## **Autorisation d'exploiter un parc éolien à Bardenac, Brossac, Saint vallier et Yvier (16)**

### **Avis de l'autorité administrative de l'État compétente en matière d'environnement** (article L. 122-1 et suivants du Code de l'Environnement)

Demandeur : Centrale éolienne des Lorettes – EOLE RES S.A.

**Avis 2015-001774 - N°283**

- plan des aménagements, page 47 -

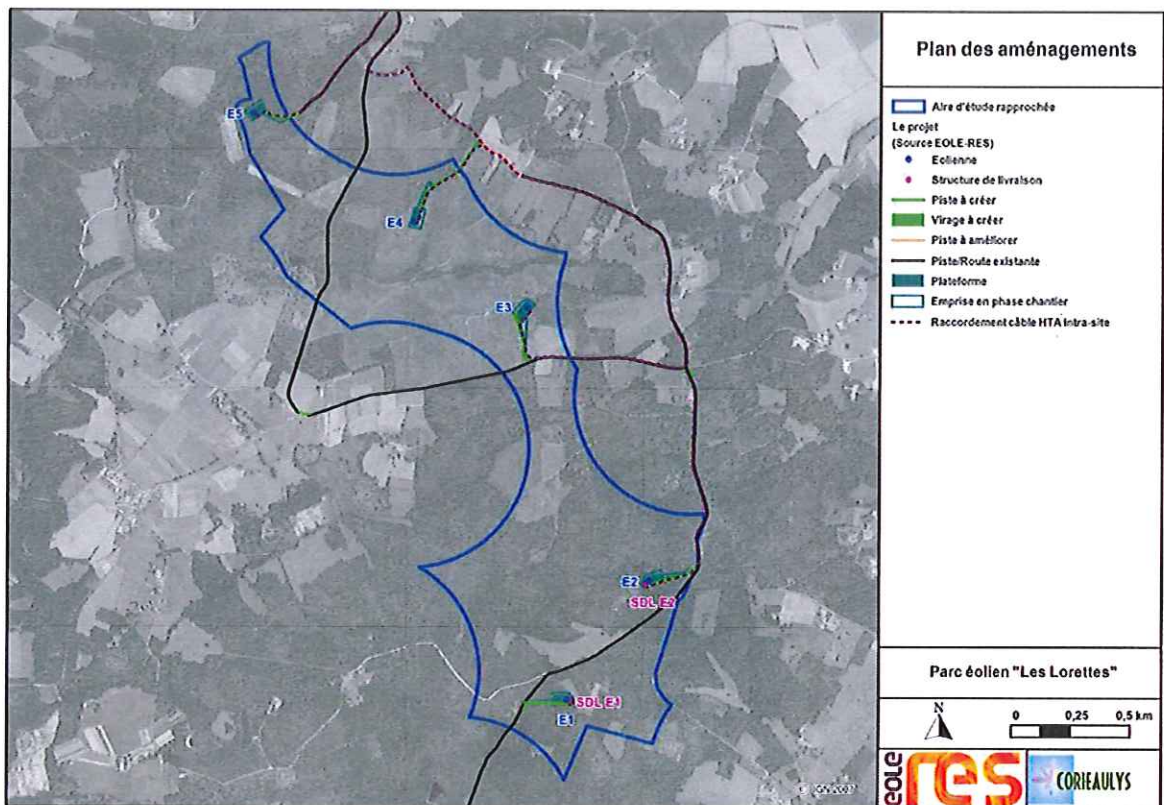
De même, le plan des aménagements nécessaires au projet (page 47) ne les recense pas tous. En effet, le projet nécessite d'élargir sur 60 m chacune des deux intersections routières sur la route secondaire reliant le hameau «Le Maine Robine » à Yviers, par le hameau «Les Gorce », au détriment d'une zone végétalisée par deux espèces patrimoniales (*Simethis mattiazii* et *Serapia lingua*) comme indiqué à plusieurs endroits dans l'étude d'impact (figure 186 : positionnement du virage à créer au lieu-dit Maine des boutins vis-à-vis de la flore patrimoniale, page 355 et ensuite page 491).

**> La description du projet étant une partie essentielle à la bonne compréhension du projet, l'Autorité environnementale recommande que le plan d'aménagement, page 47, soit complété afin que la présentation du projet soit exhaustive et que des schémas, à l'échelle, illustrent la description du parc.**

- Extrait du SRE Poitou-Charentes, page 82 -

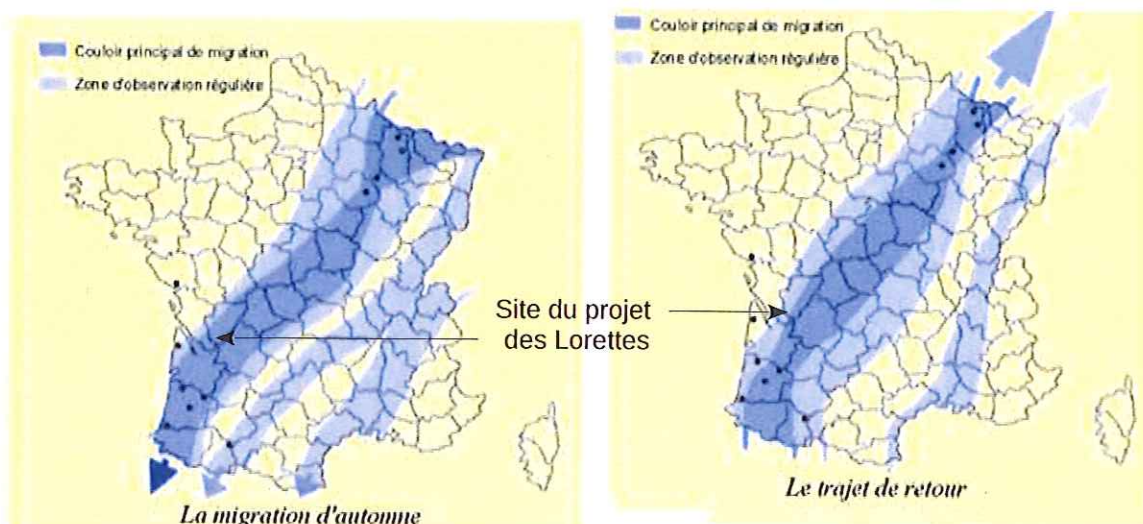
Par ailleurs, le site du projet se localise dans le couloir de migration principal de la Grue cendrée, comme indiqué dans les cartes ci-après extraites du SRE Poitou-Charentes.

L'implantation des éoliennes du parc des Lorettes est perpendiculaire à la trajectoire de migration des grues cendrées augmentant ainsi la forte sensibilité de ces oiseaux migrateurs et le risque de collision, surtout lorsque les conditions météorologiques sont défavorables. La mesure de réduction présentée est un large espacement entre les éoliennes E2 et E3 (1,25 km) créant une trouée leur permettant de franchir le parc éolien sans dévier fortement leur trajectoire.

Toutefois, une question plus globale se pose sur la pertinence d'implanter des parcs éoliens dans le couloir principal de migration des grues cendrées en Sud Charente pour le moment dépourvu d'éoliennes. En effet, ces oiseaux migrateurs ont déjà une zone de forte densité en éoliennes dans le nord de la Charente sur ce même couloir de migration.

**> A défaut d'une relocalisation du parc, l'autorité environnementale recommande que, a minima, des protocoles d'arrêts d'éoliennes soient mis en œuvre au moment des passages migratoires selon des alertes données notamment par les associations naturalistes.**
